Contribution du Collectif Cycliste 37,

au Dossier de demande de Déclaration
d'Utilité Publique (DUP)

pour la réalisation de la 1^{ère} ligne de
tramway de l'agglomération
tourangelle

B- ANALYSE CRITIQUE DES SITUATIONS PROJETEES - Commentaires détaillés du Tome 1 Pièce C : Plan général des travaux

Planche 8-5

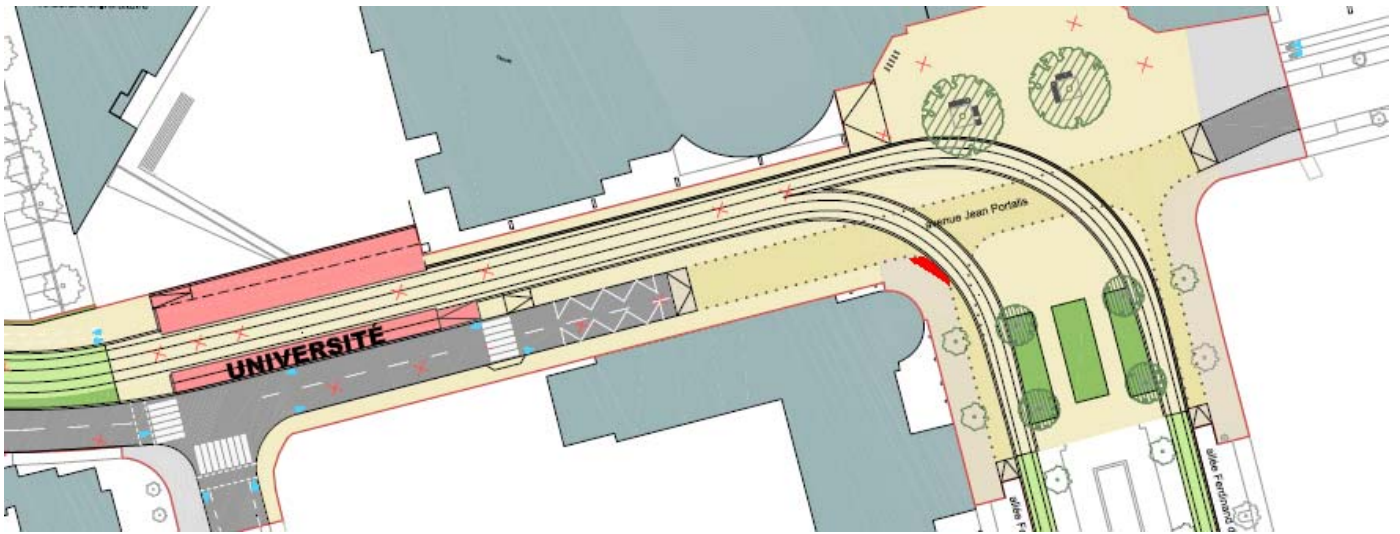
Même remarque que précédemment, le CC37 demande des pistes cyclables séparées sur l'allée Ferdinand de Lesseps, les emprises publiques étant suffisamment large pour cela.

A défaut, le CC37 demande des bandes cyclables sur les chaussées de circulation et que la partie centrale du mail de l'allée Ferdinand de Lesseps soit traitée en aire piétonne, et donc autorisée aux cyclistes roulant au pas, les cyclistes peu expérimentés ou plus fragiles s'y sentant plus en sécurité. Dans ce cadre, des traversées cyclables doivent être aménagées à chaque extrémité, en respectant les angles de sécurité entre la direction des cycles et celle des rails, en particulier à l'extrémité ouest pour rejoindre l'allée Ferdinand de Lesseps au nord de la plateforme, sur laquelle une piste cyclable devrait être créée.

A l'extrémité est (devant la faculté de Droit), un dégagement en largeur doit être prévu entre le trottoir et la gorge du rail, d'une largeur minimale de 1,5m, pour éviter les chutes de cyclistes venant de la partie nord de l'avenue Jean Portalis et tournant à droite vers l'allée Ferdinand de Lesseps.

Planche 8-6

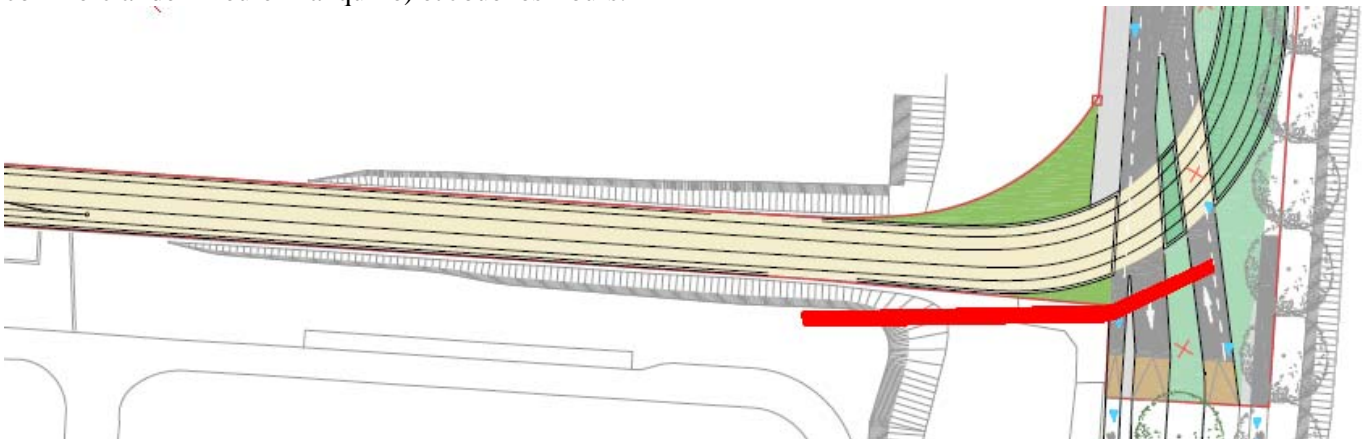
Le CC37 demande que soit aménagée une liaison directe entre les pistes cyclables de l'allée Ferdinand de Lesseps et de l'avenue de Pont Cher, afin de permettre une liaison directe entre le quartier de Deux Lions (notamment le centre commercial de l'Heure Tranquille) et Joué lès Tours.

Planche 11-3

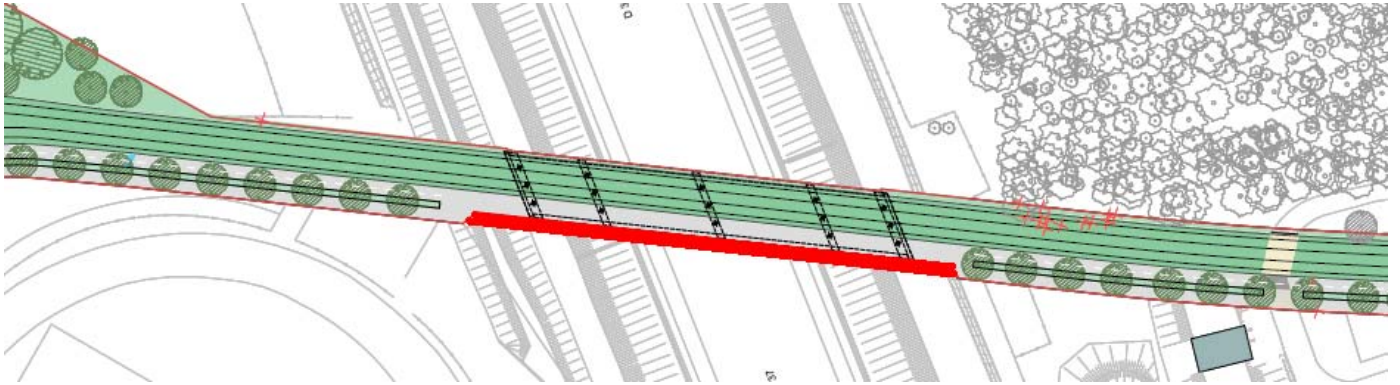
Encore une fois, le CC37 constate un manque d'ambition et de projection dans la création d'infrastructure. Le pont sur le périphérique crée une discontinuité entre les aménagements situés de part et d'autre du pont et l'aménagement situé sur le pont lui-même.

Les cheminements des modes actifs (piétons et vélos) de chaque côté du pont sont clairement séparés par la présence d'une piste cyclable bidirectionnelle séparée du trottoir dévolu à la circulation des piétons. En revanche sur le pont proprement dit, il est prévu une voie verte avec mixité des circulations piétons et vélos.

- une incohérence d'aménagement sur son linéaire,
- un risque fort de conflit d'usage, voire d'accidents, entre les piétons et les cyclistes, contraire aux revendications du projet de tramway,
- un manque d'anticipation des évolutions à long terme des besoins de déplacements dans le périmètre, ce pont ayant un rôle extrêmement important de couture urbaine entre les parties nord et sud de la ville de Joué lès Tours.

L'aménagement cyclable se présente sous la forme d'un linéaire de grande longueur (400m entre la station Stade Jean Bouin et la sortie sur la rue Jean Monnet, sans intersection), propice à la pratique de vitesses élevées de la part d'un grand nombre d'utilisateurs potentiels de cet axe, notamment les élèves du lycée Jean Monnet. Pour mémoire, les Cycles à Pédalage Assisté (appellation officielle du Code de la Route des vélos à assistance électrique), autorisés sur ce type d'aménagement, permettent à tout utilisateur de tenir une vitesse continue de 25km/h. Ces vitesses élevées auront un caractère aggravant lors des conflits et des accidents avec les piétons.

En conséquence, le CC37 demande que la largeur du pont soit suffisante pour y aménager une piste cyclable de 2,5m minimum séparée du trottoir dévolu à la seule circulation des piétons, dont la largeur ne peut pas être inférieure à 1,5m.
